Regionstyrelsen/Energimarknadsinspektionen

Remiss. Begäran om yttrande gällande koncessionsansökan

Som fastighetsägare av Gotland Follingbo Rosendal 1:23 har tekniska nämnden följande yttrande:

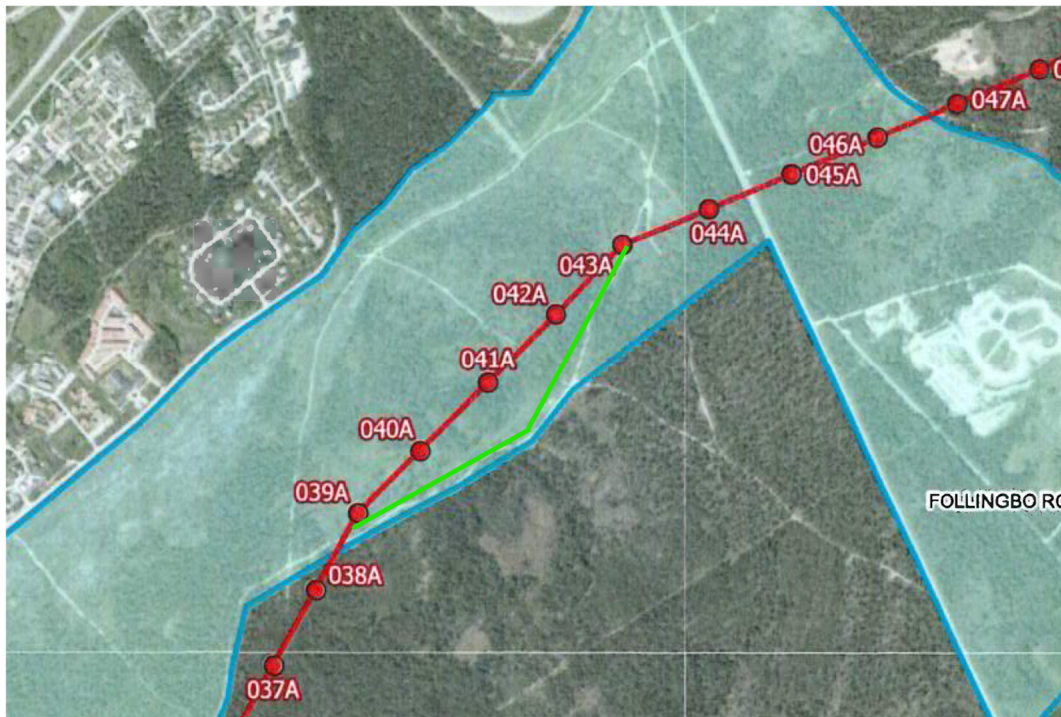
I den naturvärdesinventering som Onsala Biokonsult tagit fram så har det avgränsats 21 naturvärdesobjekt inom fastigheten. 13 av dessa har naturvärdesklass 3 – påtagligt naturvärde, 4 har naturvärdesklass 2 – högt naturvärde och 4 har bedömts som naturvärdesklass 1 – högsta naturvärde. Områdena med de två högsta naturvärdesklasserna består i huvudsak av alvarmarker och karsthällmarker. De båda naturtyperna ingår i art- och habitatdirektivets bilaga 1 och är prioriterade naturtyper för bevarande inom EU. Båda naturtyperna är särskilt känsliga för markstörningar eftersom det mycket tunna jordtäcket gör det svårt för vegetation att återetablera sig efter störning.

Uppförande av ledningar kan därmed medföra permanenta skador på naturtyperna som inte kan återhämta sig över överskådlig tid. Detta försvåras vidare av återkommande störningar vid underhållsbehov, så som regelbundna röjningar eller körningar med tunga maskiner i ledningsgatan. Denna påverkan är inte i linje med de miljömål och övriga miljöåtaganden som Region Gotland åtagit sig att verka för. I översiktsplan Vårt Gotland 2040 har Region Gotland antagit riktlinjer för bevarande där det framgår att naturtyperna basiska berghällar och karsthällmarker helt undantas från exploatering. Även för kontinuitetsskogar av naturtypsklass enligt habitatdirektivet så finns riktlinjen att dessa ska undantas från exploatering. Sannolikt rör det sig om några av de marker med högst naturvärde utanför skyddade områden inom Region Gotlands markinnehav.

Med anledning av påtalade naturvärden och uttalade risker bör en anpassning av ledningsdragningen utredas för att undvika ianspråktagande av mark med högt och högsta naturvärde. Det finns en hög andel produktionsinriktad skogsmark sydost om området som inte hyser de naturvärden som den föreslagna sträckningen över Follingbo Rosendal 1:23 har och där påverkan på naturmiljöer som håller fullgod naturtypsklass enligt art- och habitatdirektivet helt kan undvikas. Alternativ ledningsdragningsgränslinje i bild nedan.
